DODATEK č. 2

1. Výše uvedené smluvní strany uzavírají tento dodatek č. 2 ke smlouvě o dílo, kterou je sjednán závazek zhotovitele provést pro objednatele na vlastní nebezpečí a odpovědnost dílo **LC Přehradní I - rekonstrukce**, evidenční číslo zakázky **S933/2017/299** a to za podmínek stanovených příslušnými právními předpisy a technickými normami a touto smlouvou.

ZMĚNOVÝ LIST STAVBY		Změna č: 02
		Datum změny: 22.7.2019
Název veř. zakázky: LC Přehradní I - rekonstrukce		
Zhotovitel: Miloslav Hantych, Markvartice 221, 407 42 Markvartice, IČ 42481431, DIČ CZ5802080724		
Objednatel: Lesy České republiky, s.p., Přemyslova 1106/19, Nový Hradec Králové, 500 08 Hradec Králové – KR Liberec,		
Název akce (majetku):	Charakter akce:	Číslo objektů:
LC Přehradní	I N IP NP	Inventární číslo Investiční číslo 241 287
		Stavební díly: 1 Zemní práce 2 Zakládání 3 Svislé a kompletní konstrukce 91 Doplnující konstrukce 96 Bourání konstrukcí 997 Přesun sutě
Popis změny:		
<ol style="list-style-type: none"> 1) Opěrná zeď v km 1,376-1,410 nebude vyžděna ze stávajícího lomového kamene, nýbrž z nového. Vzniknou méněpráce a vícepráce. 2) Stávající mostek v km 0,026 bude nahrazen rámovým propustem o roz

Kreslil	Kontroloval		
Investor:	Lesy České republiky, s.p. Přemyslova 1106/19, 500 08 Hradec Králové			Formát	A 3
Název:	Lesní cesta Přehradní I - oprava propustku			Datum	07/2018
	Propustek z "Benešových" rámu			Stupeň PD	DPS
				Zakázkové číslo	
Měřítko	Č.útvary :	Č.kopie :	Č.výkresu :	C.1	
1 : 50

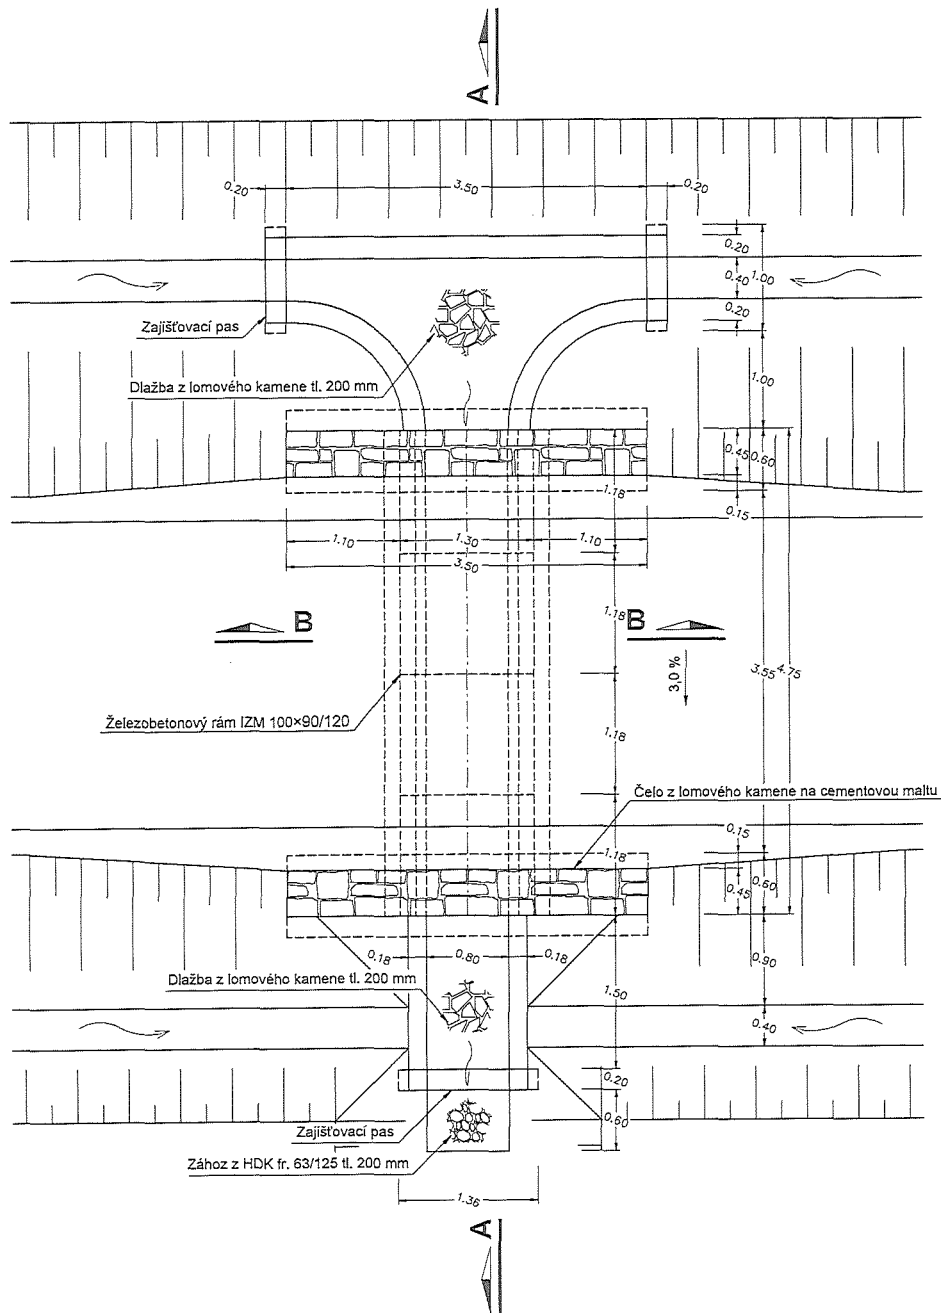
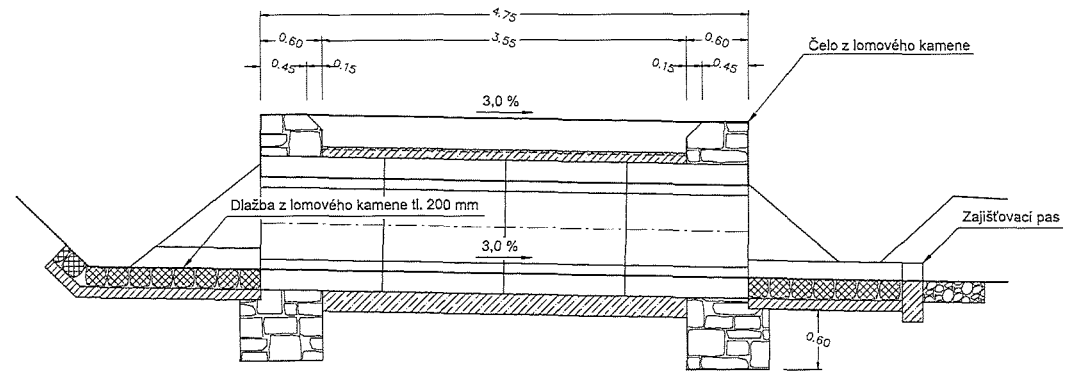
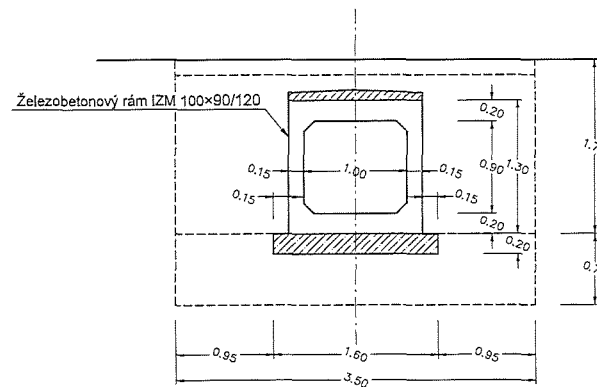
- 1) Opěrná zeď v km 1,376-1,410 nebude vyžděna ze stávajícího lomového kamene, nýbrž z nového. Vzniknou méněpráce a vícepráce.
- 2) Stávající mostek v km 0,026 bude nahrazen rámovým propustem o rozm. 90x100 cm. Vzniknou vícepráce.
- 3) Mostky M1 – M5 budou vyžděny s delšími mostními pilíři z důvodu šikmého napojení na stávající svážnice. Vzniknou vícepráce
- 4) Úprava rozměrů opěrných zdí. Vzniknou méněpráce.

- 2) Při tvorbě PD byl CHKO Lužické hory vyjádřen požadavek na zachování stávajícího kamenného mostku v km 0,026. Jeho stav se ale v průběhu výstavby výrazně zhoršil – až do havarijního stavu. Po konzultaci s CHKO a Správou toků Povodí Ohře (správce pozemku – stálá vodoteč) bylo navrženo nahradit mostek rámovým propustem o rozm. 90x100x cm (průtočný profil stávajícího mostku). Provedení dle investorem dodaného výkresu.
